LuK Service Info

Part Nr. 231 0023 16 – 310/310MM TGU6

TB1381

231 0023 16 replaces / ersetzt / rem-
place / sustituye a / sostituisce 231
0023 14

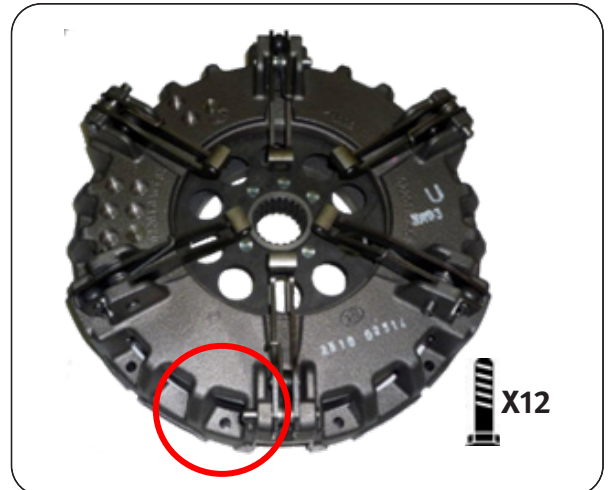
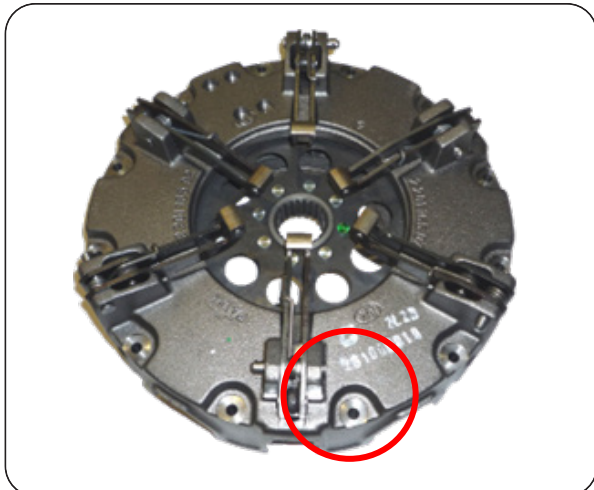
This new design utilises the latest clutch technology, using a vented housing for improved cooling and heat dispersal. Fully interchangeable with existing clutches with no modifications required to vehicle or flywheel. A new fixation bolt set 411 0224 10 12 x 2 3/4 x 5/16" UNC + Conical washer is supplied with new designs to accommodate the lower housing.
